福島第一原子力発電所 特定原子力施設に係る実施計画変更比較表（Ⅱ.2.5 汚染水処理設備等）

変更前	変更後	変更理由
<p>2.5 汚染水処理設備等 2.5.1 基本設計</p> <p>(中略)</p> <p>2.5.1.7 構造強度及び耐震性 2.5.1.7.1 汚染水処理設備、貯留設備（タンク等）及び関連設備（移送配管、移送ポンプ等）</p> <p>(中略)</p> <p>(2) 耐震性 <u>汚染水処理設備等を構成する機器のうち放射性物質を内包するものは、「発電用原子炉施設に関する耐震設計審査指針」のBクラス相当の設備と位置づけられる。耐震性を評価するにあたっては、「JEAC4601 原子力発電所耐震設計技術規程」等に準拠して構造強度評価を行うことを基本とするが、評価手法、評価基準について実態にあわせたものを採用する。Bクラス施設に要求される水平震度に対して耐震性を確保できない場合は、その影響について評価を行う。支持部材がない等の理由によって、耐震性に関する評価ができない設備を設置する場合においては、可撓性を有する材料を使用するなどし、耐震性を確保する。</u></p> <p>(中略)</p>	<p>2.5 汚染水処理設備等 2.5.1 基本設計</p> <p>(中略)</p> <p>2.5.1.7 構造強度及び耐震性 2.5.1.7.1 汚染水処理設備、貯留設備（タンク等）及び関連設備（移送配管、移送ポンプ等）</p> <p>(中略)</p> <p>(2) 耐震性 <u>汚染水処理設備等を構成する機器は、その安全機能の重要度、地震によって機能の喪失を起こした場合の安全上の影響（公衆への被ばく影響）や廃炉活動への影響等を考慮した上で、核燃料物質を非密封で扱う燃料加工施設や使用施設等における耐震クラス分類を参考にして適切な耐震設計上の区分を行うとともに、適切と考えられる設計用地震力に十分耐えられる設計とする。要求される地震力に対して耐震性を確保できない場合は、その影響について評価を行う。支持部材がない等の理由によって、耐震性に関する評価ができない設備を設置する場合においては、可撓性を有する材料を使用するなどし、耐震性を確保する。</u></p> <p>(中略)</p>	<p>G4北, G5エリア タンク設置に伴う 耐震性評価の記載 変更</p>

全体概略図(4/4)

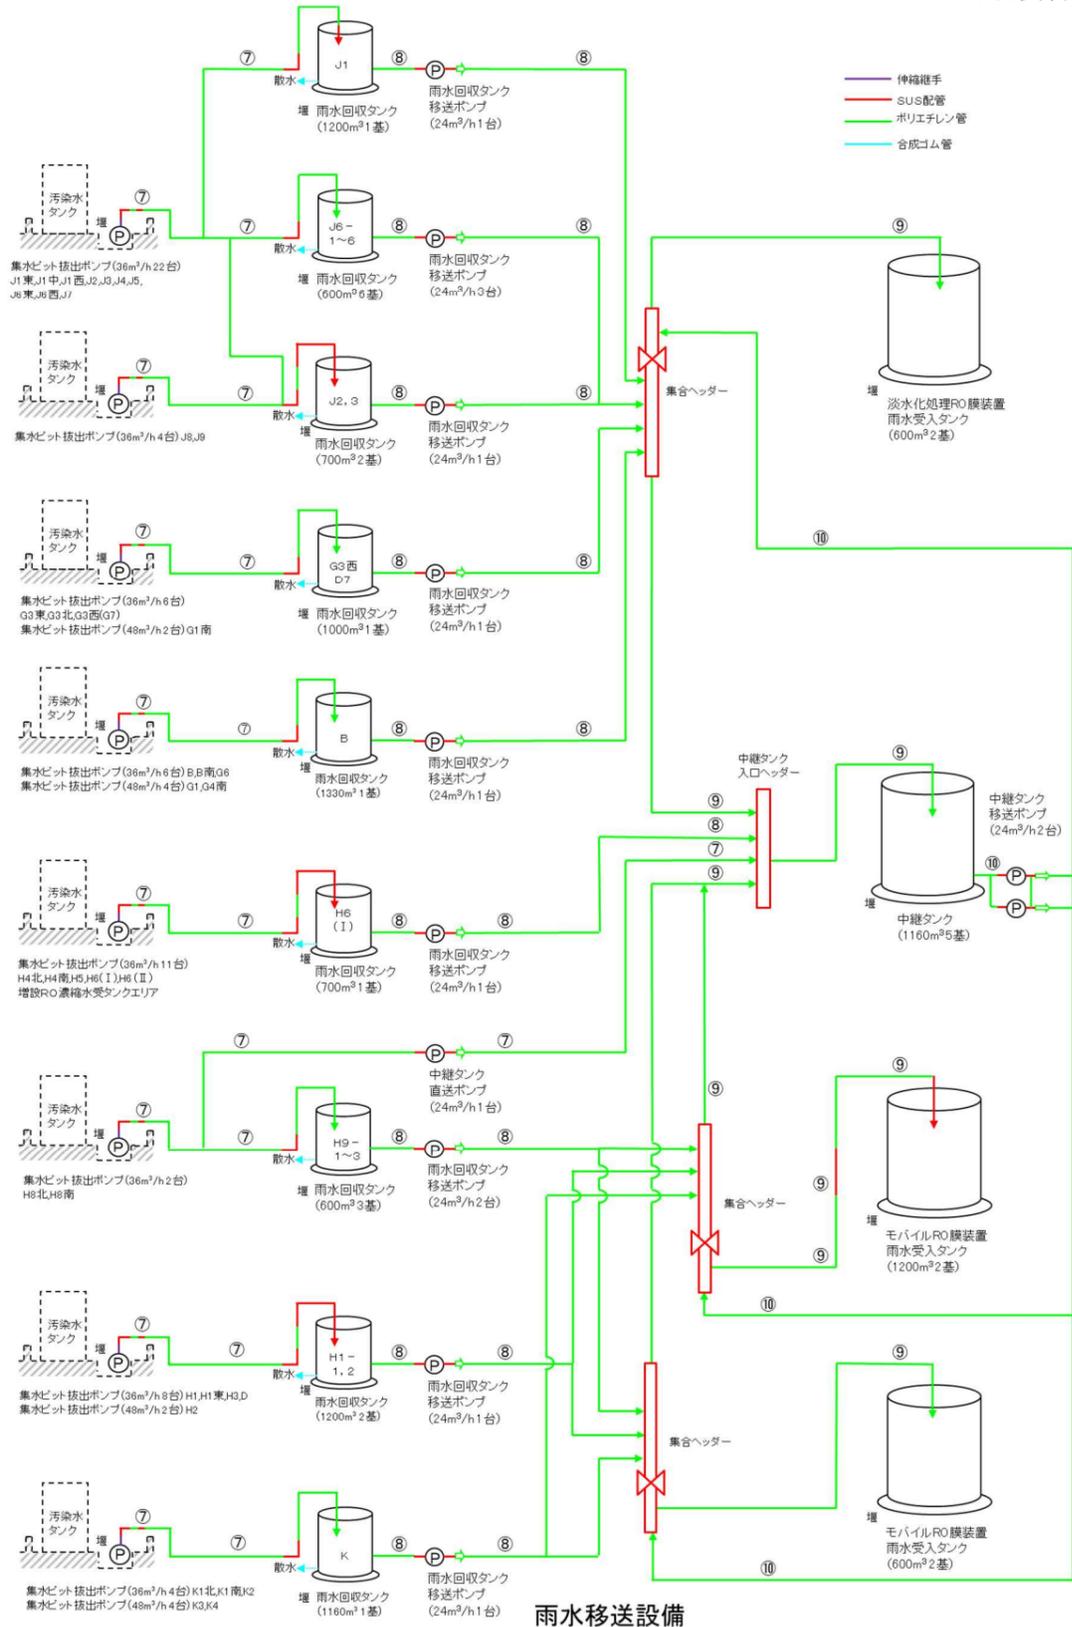
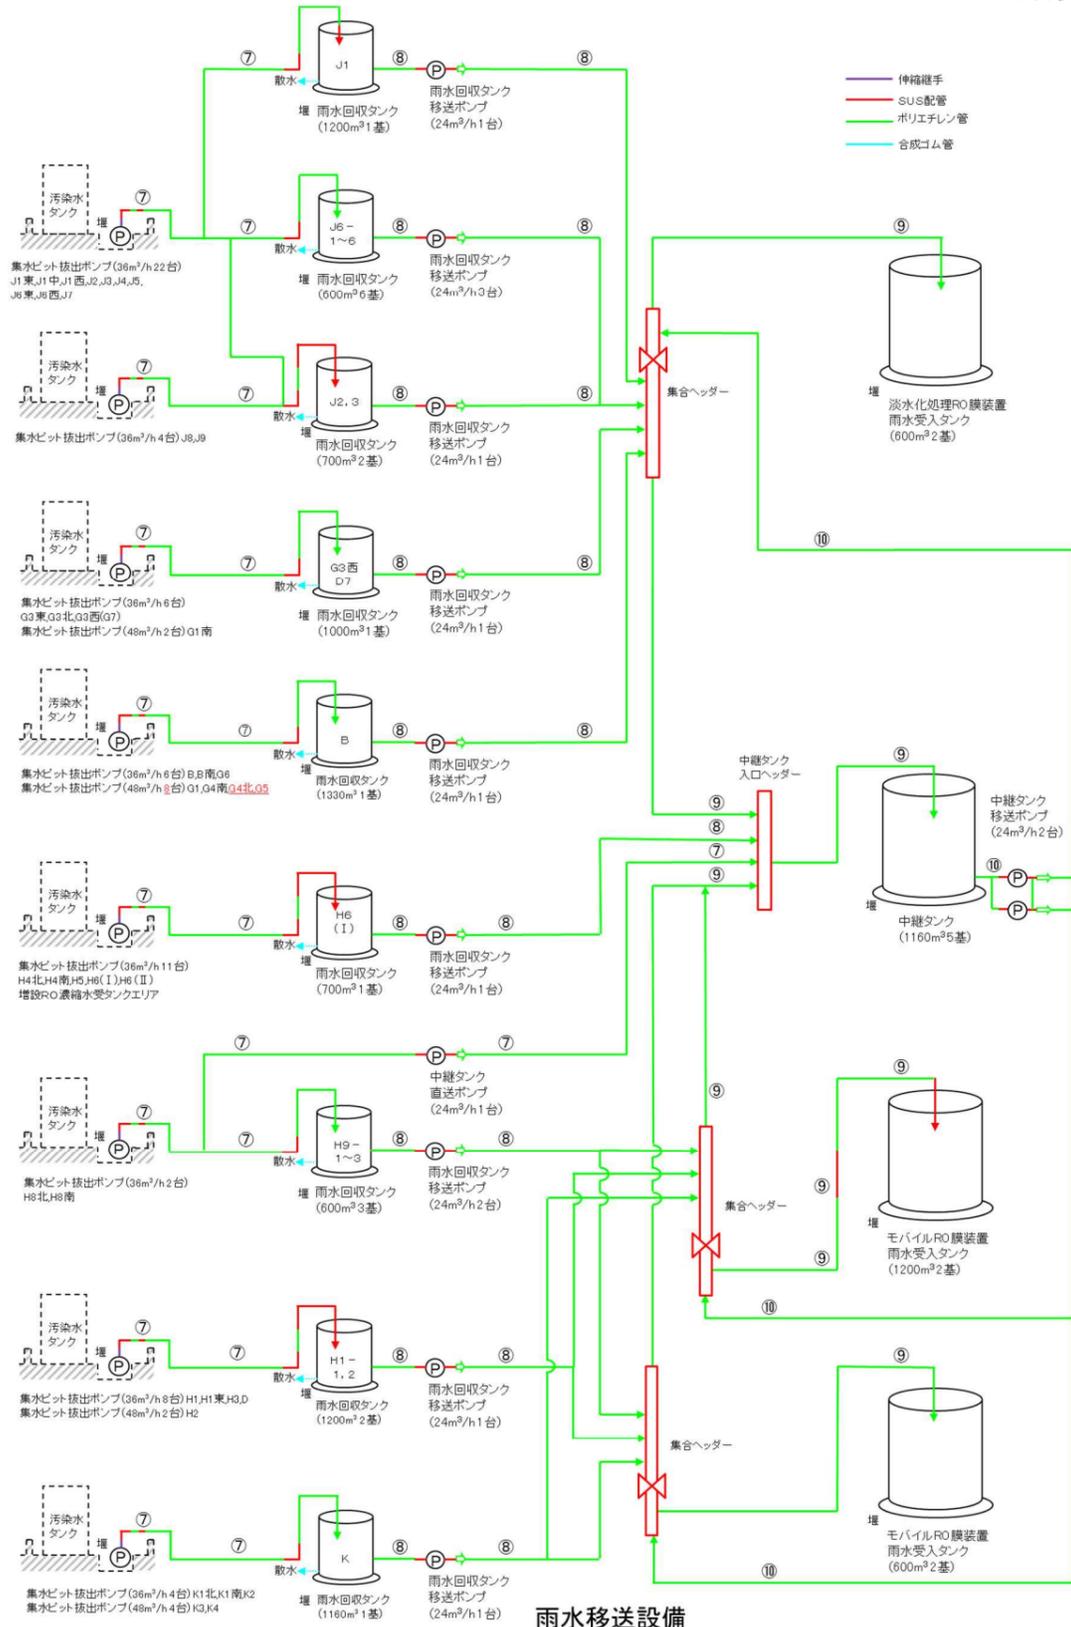
G4北, G5エリア
への設備新設に伴
う変更

雨水処理設備等概略配置図 (全体)

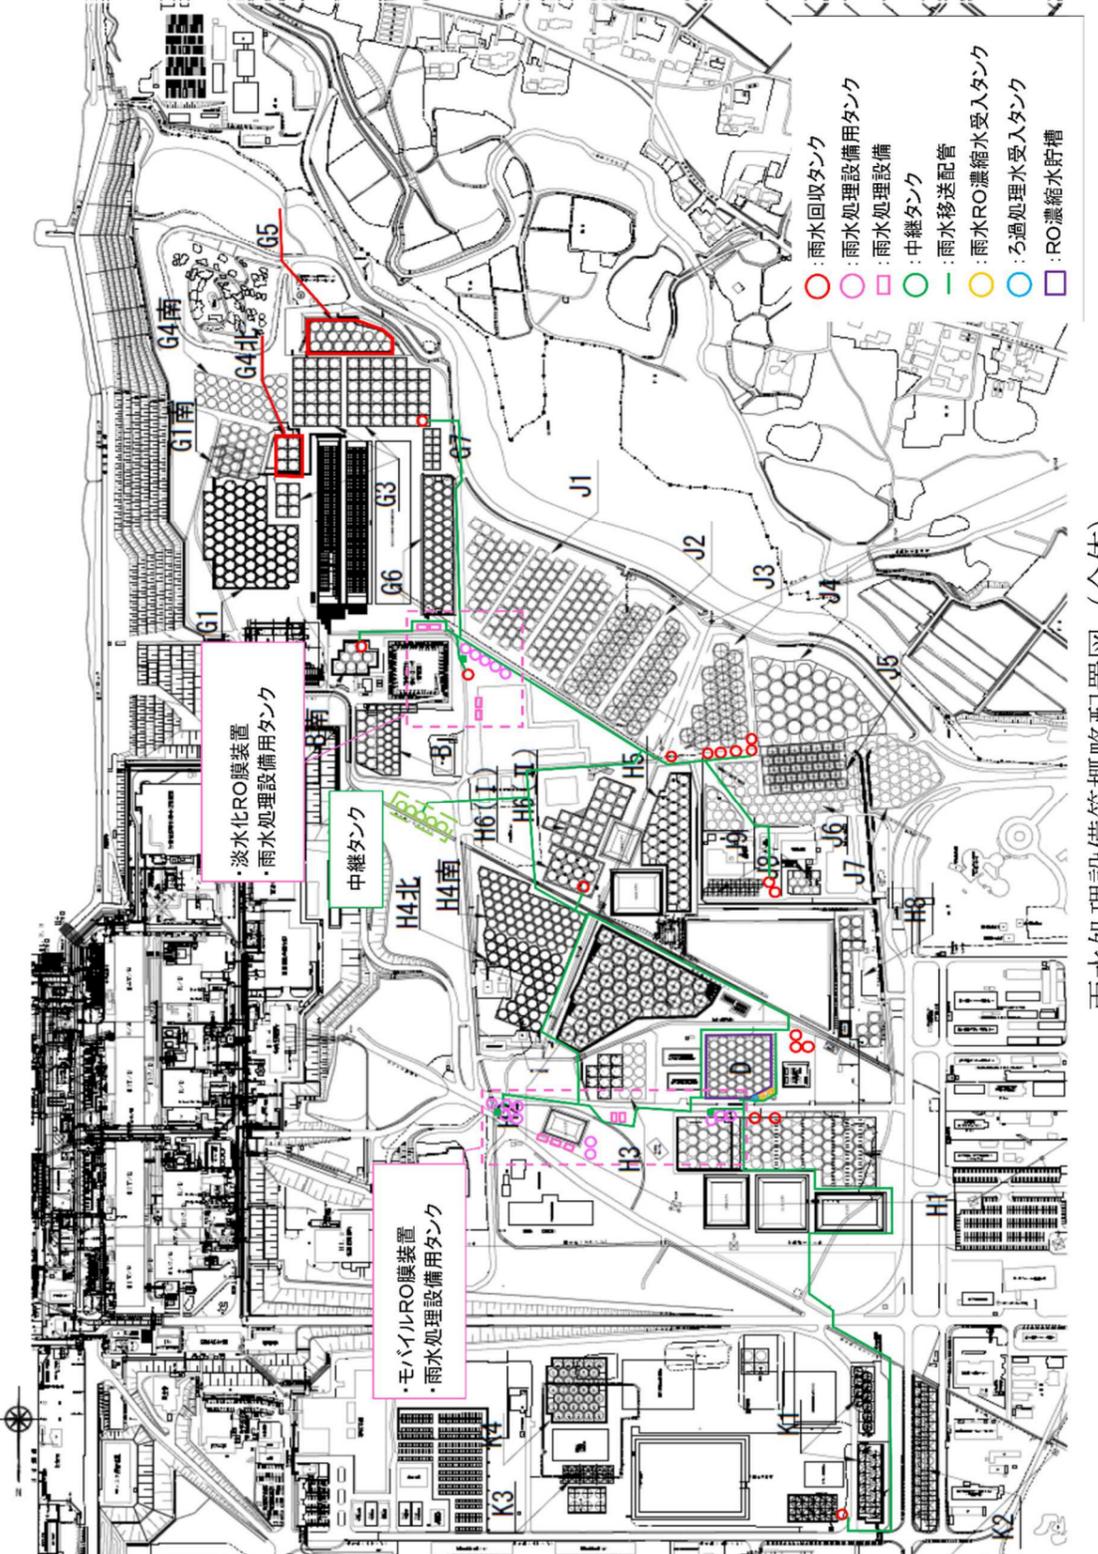
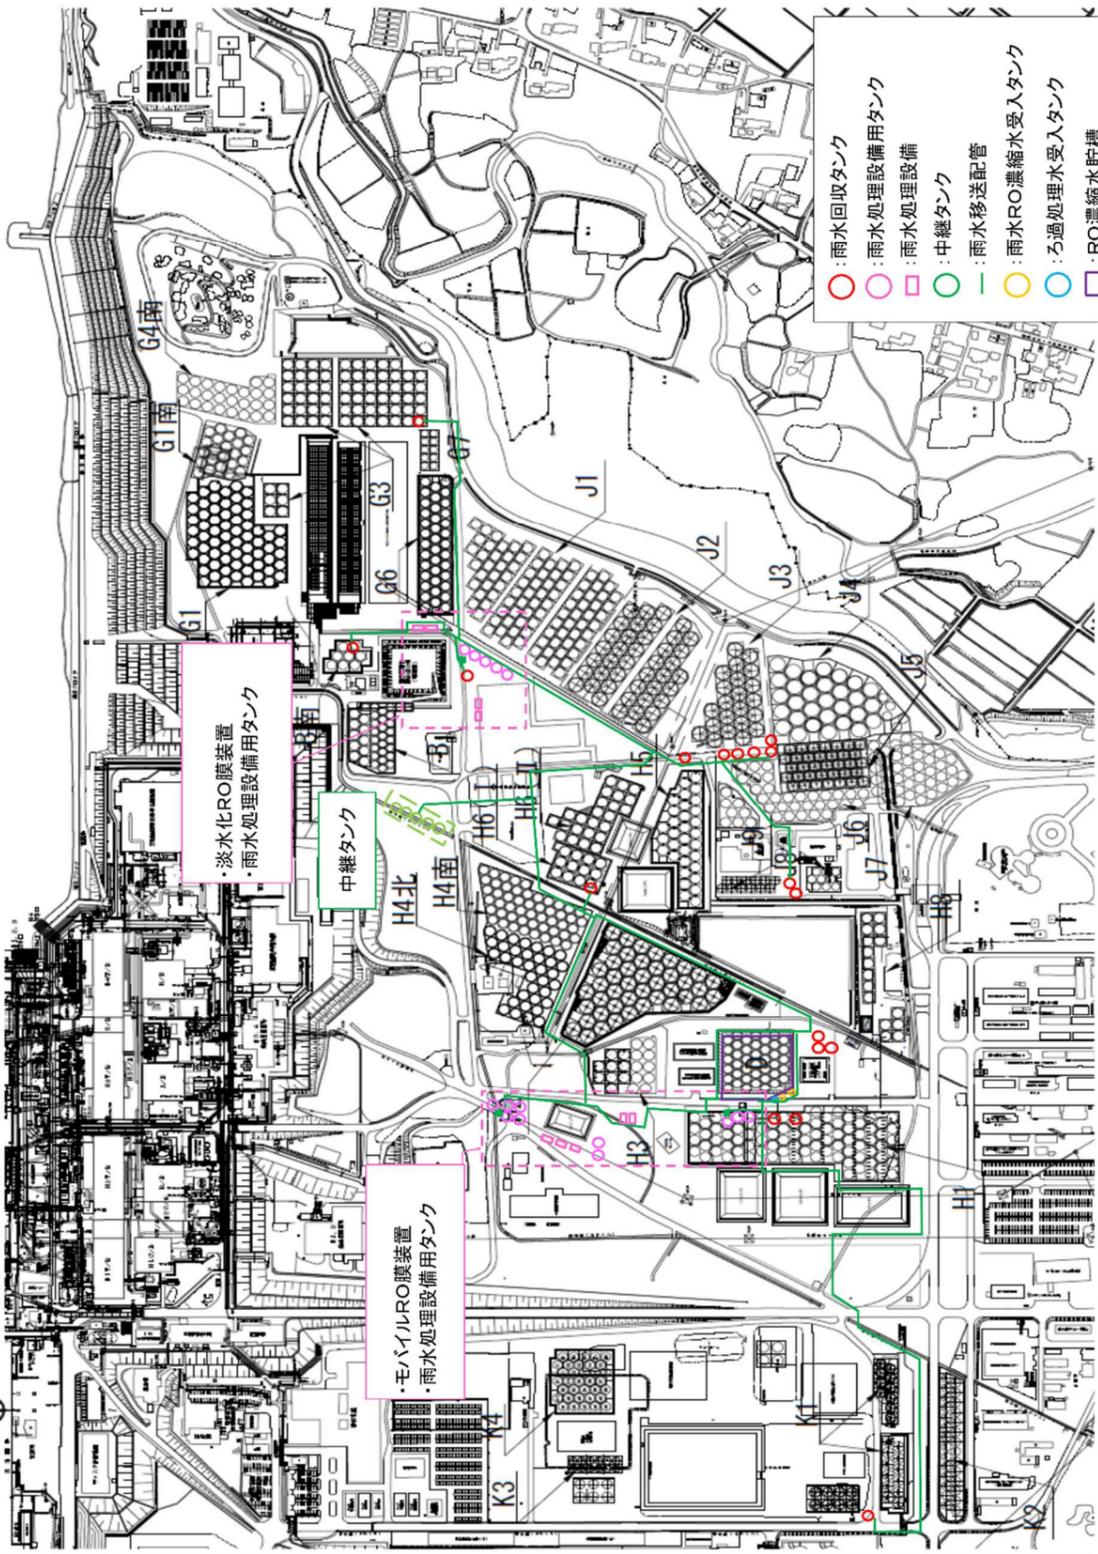
G4北, G5エリア
タンク新設に伴う変
更

図2 雨水移送ラインの設置範囲図

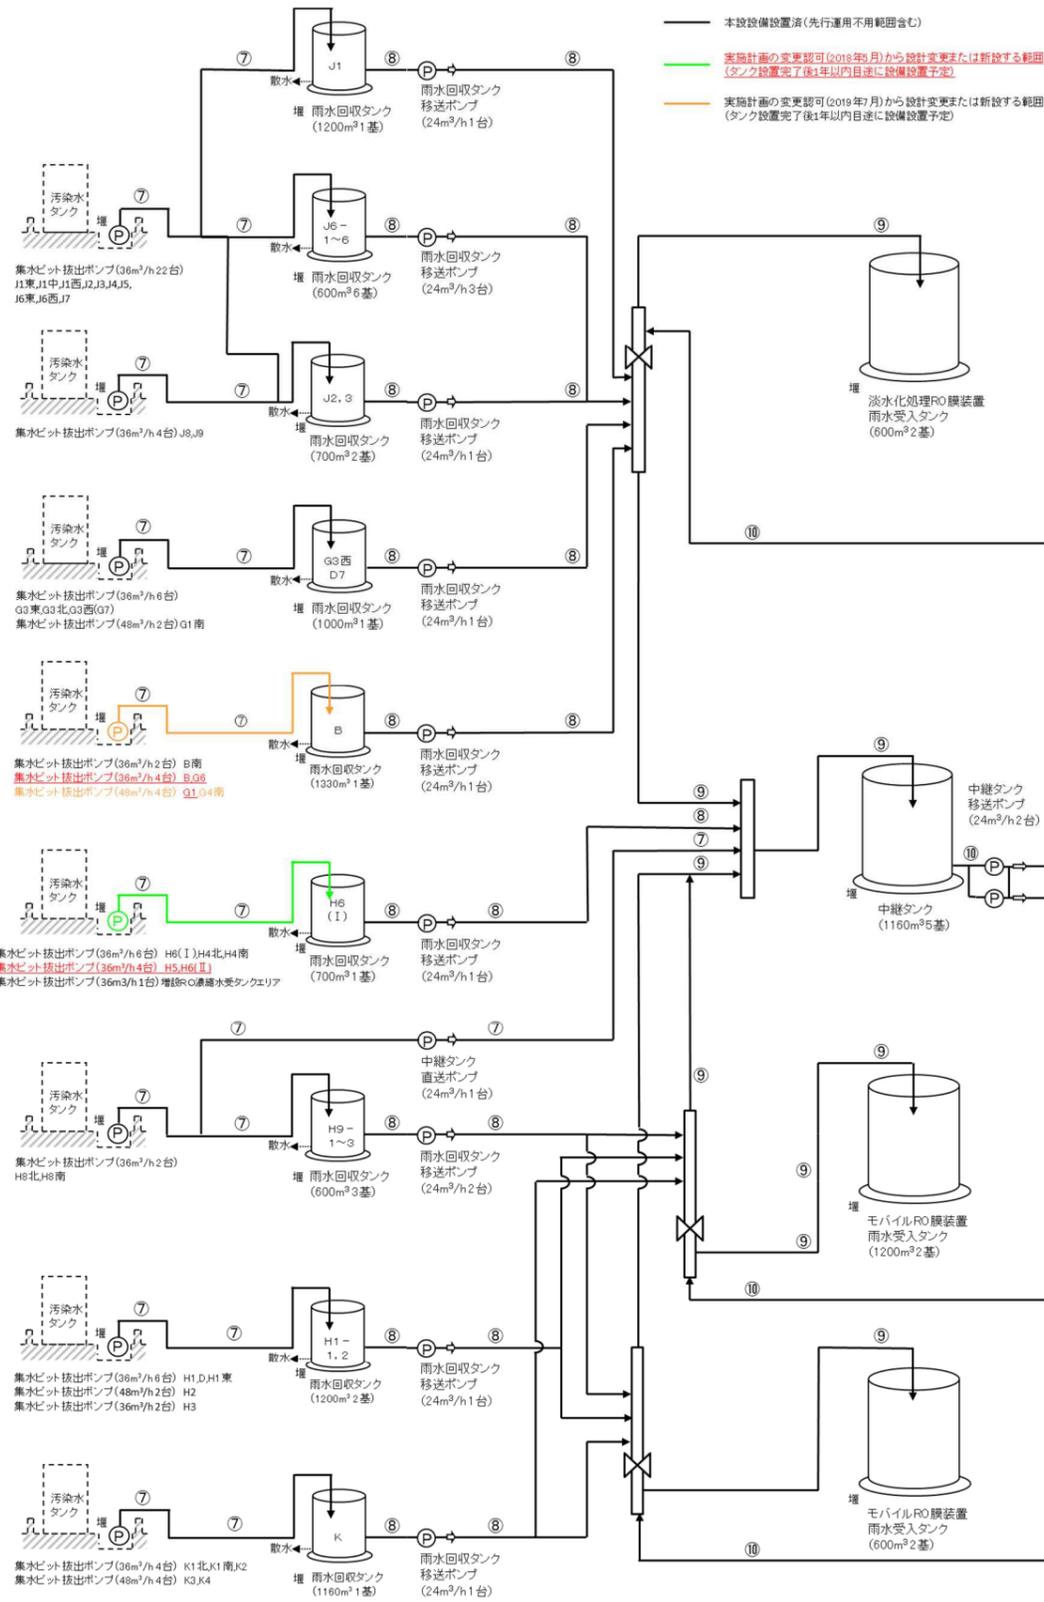
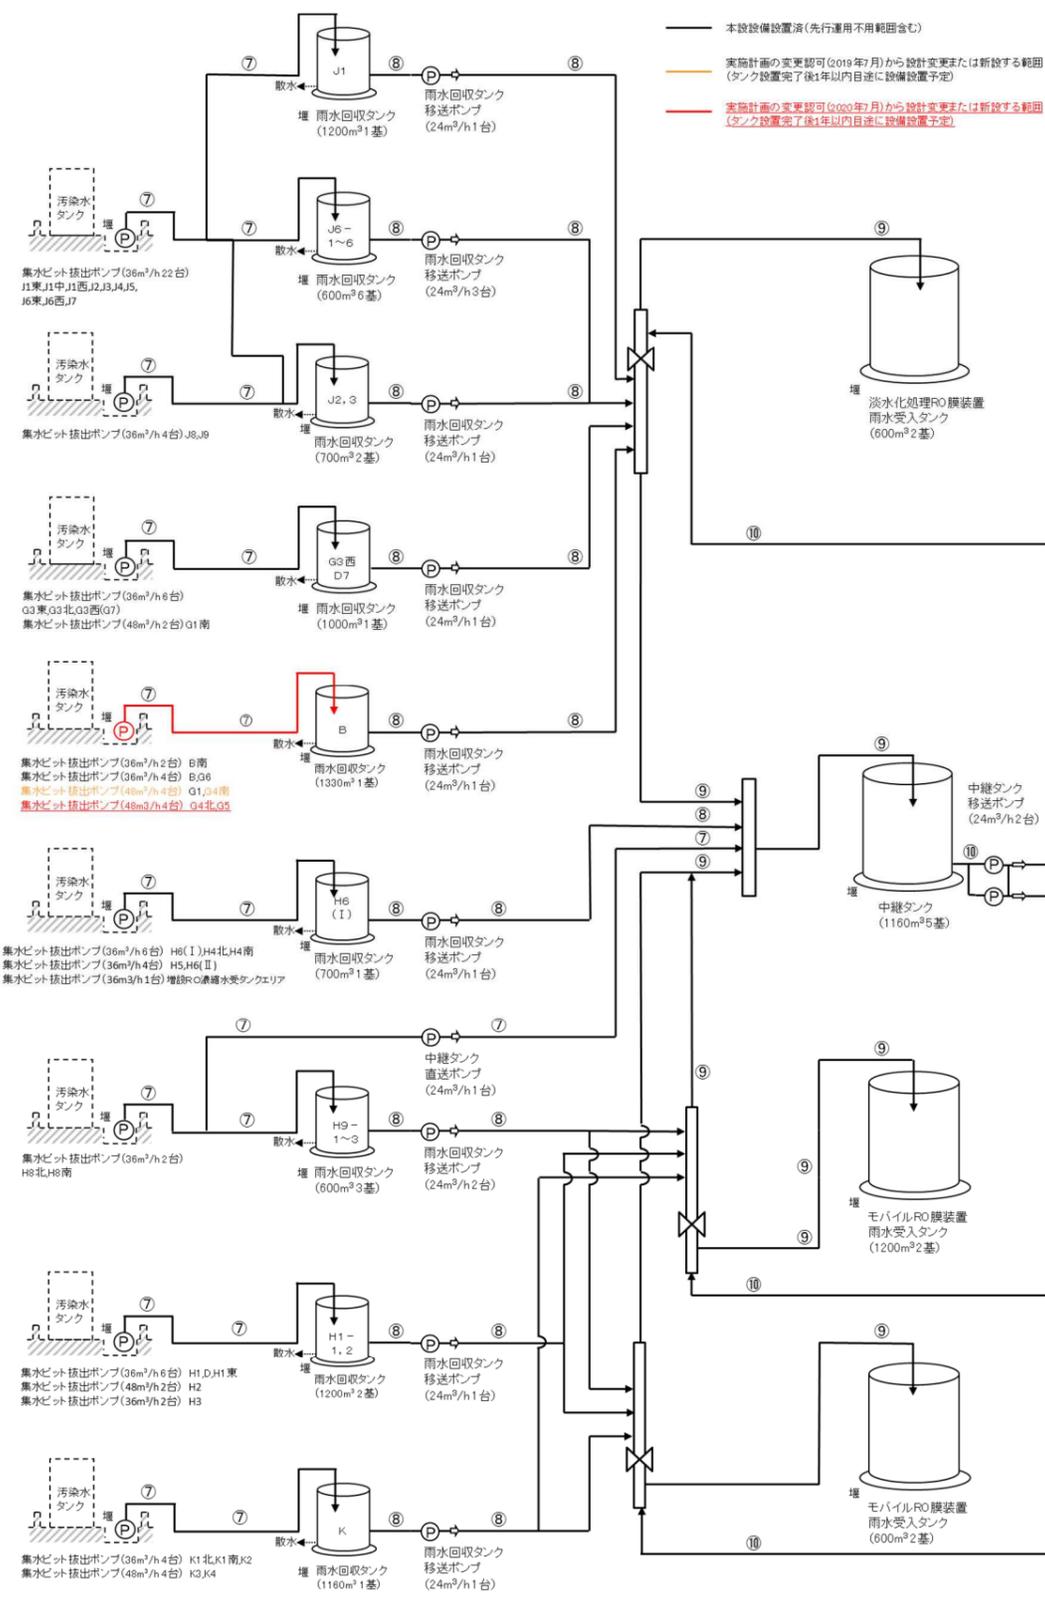
G4北, G5エリア
設置に伴う変更及び
使用前検査終了に伴
う記載変更、適正化
